De Lutte, 12-08-2021

N.a.v. uw officiële publicatie in “De week van Losser d.d. 14 juli 2021” aangaande voorontwerp bestemmingsplan “De Lutte partiele herziening doortrekking Ambachtstraat De Lutte, IMRO-idnNL.IMRO.0168.03BPH001PH07-0301” en uw brief “Nota van inspraak en vooroverleg”, “Bestemmingsplan De Lutte, partiële herziening doortrekking Ambachtstraat De Lutte” van 13 juli 2021 wil ik middels dit schrijven mijn inspraakreactie indienen.

Afbeelding 3

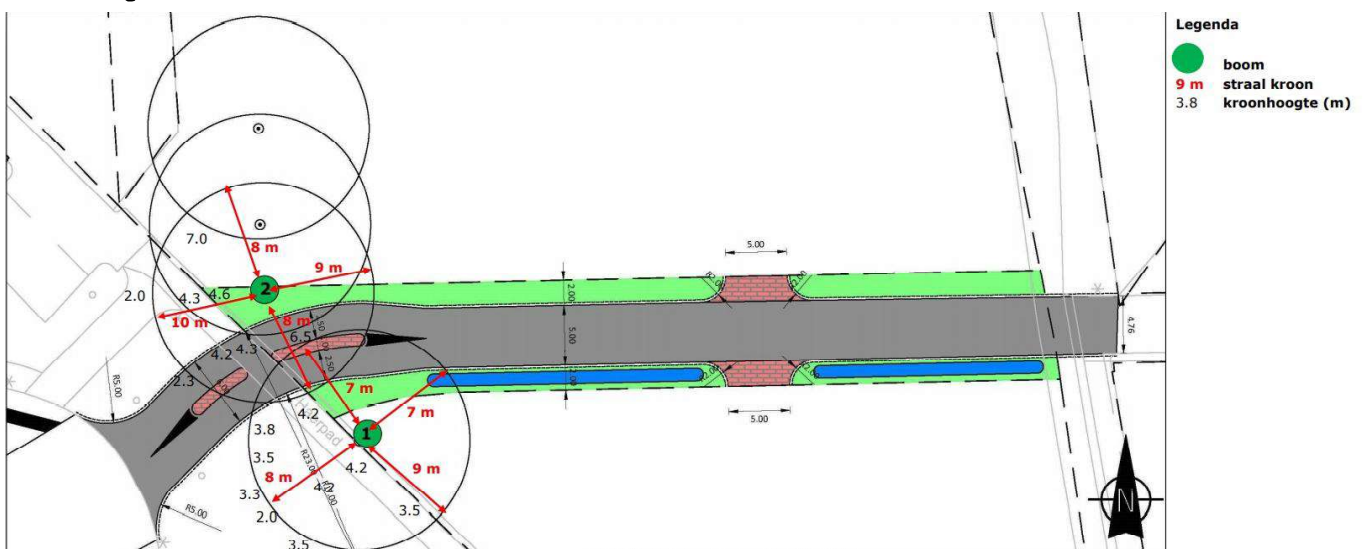
Bij de huidige plannen zou er wel meer dan 10% van de wortels getroffen worden (zie afbeelding 2&3).

3.6. Volgens het Handboek Bomen moet hier zelfs ruimte gehouden worden van >3 meter. In afbeelding 2&3 is duidelijk zichtbaar dat de gemeente niet van plan is zich aan deze norm te houden. Sterker nog: de gemeente kan zich niet houden aan deze norm door de beperkte ruimte tussen de bomen.

Hiermee zou er absoluut geen weg geplaatst mogen worden tussen deze 2 monumentale bomen. De kruinen vallen volledig over de geplande weg waarmee de discussie vervalt of de weg überhaupt daar mag komen. (afbeelding 2,3,4)(Handboek NormInstituut Bomen)

Afbeelding 4

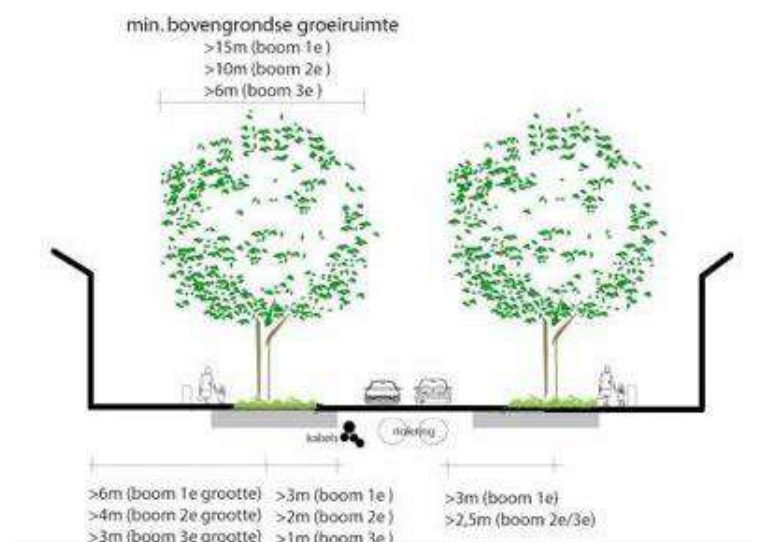
3.7. Naast de ondergrondse schade zal er bovenmatig veel gesnoeid moeten worden aan beide bomen om een doorgang te creëren voor Brandweer, vrachtwagen en ander groot verkeer:

In werkelijkheid is het niet mogelijk om een situatie te creëren als de afbeelding 4 op deze plek. De bomen hebben reeds een kroon van >15 meter en daarnaast is de ruimte te smal.

**Afbeelding 7: Minimale verharde breedte van een verkeersader met tweerichtingsverkeer**

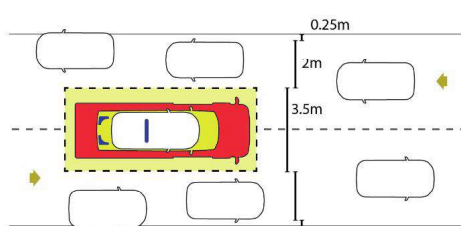
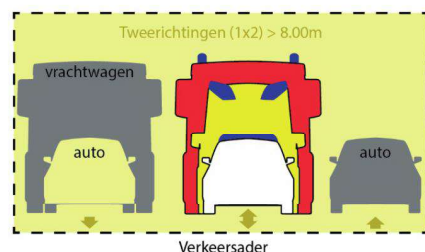
Voor een tweerichtingsverkeer-ontsluitingsweg zijn de volgende eisen: >8,00 meter (zie afbeelding 3 en 4)

De Ertsmolen voldoet dus niet aan de bovenstaande vereiste afmetingen van de handleiding.

afbeelding 10

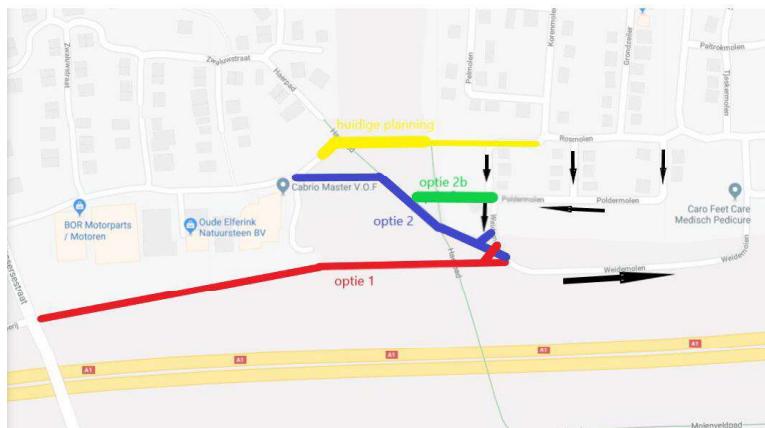
27.1 De aangedragen optie 1 (afbeelding 10) is nooit beoordeeld. (Memo Zaaknr : 17Z02358 Documentnr : 18.0030816 Afdeling : Beleid, Strategie en Projecten (BSP) Aan : College van Burgemeester en Wethouders Van : J.B.H. ter Avest:- Onderwerp : Afweging alternatieven doortrekking Ambachtstraat – Luttermolenveld)

afbeelding 13

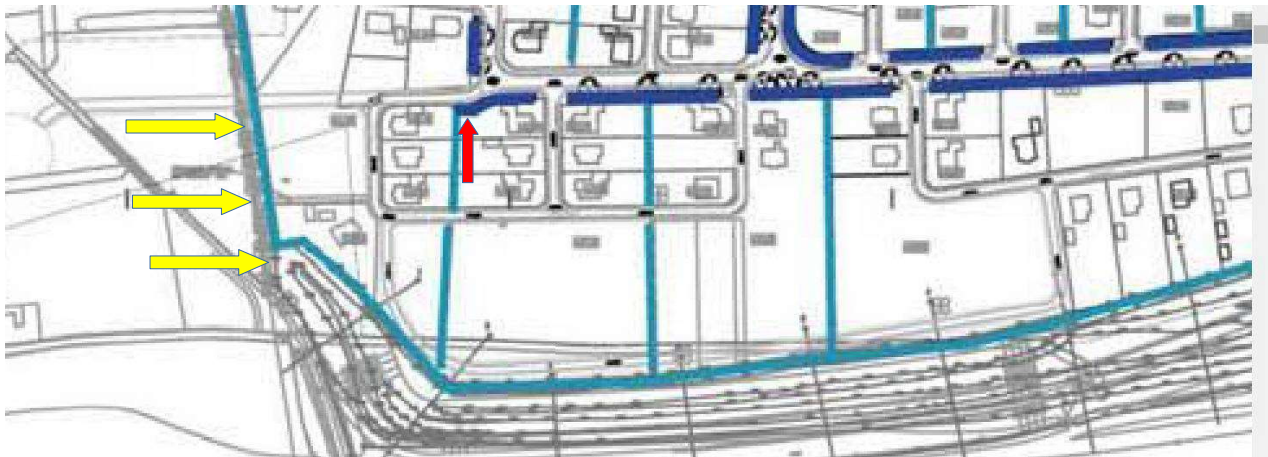
34.1 In het ontwerp staan twee sloten die het water langs de ontsluitingsweg leiden (afbeelding 12).

Deze aanvoer van water zonder voor verdere afvoer zal tot wateroverlast zorgen bij percelen aan de Ertsmolen en bij Pelmolen 7 (directe aansluiting aan de ontsluitingsweg). Het bestemmingsplan is dus incompleet ten aanzien van het watermanagement.

34.2 In het ontwerpbestemmingsplan zal voor een goede afvoer van het water een nieuwe verbinding aangelegd moeten worden naar de hierboven genoemde afwatering/sloot aan de Ertsmolen (rode pijlen afbeelding 12 naar rode pijl afbeelding 13).
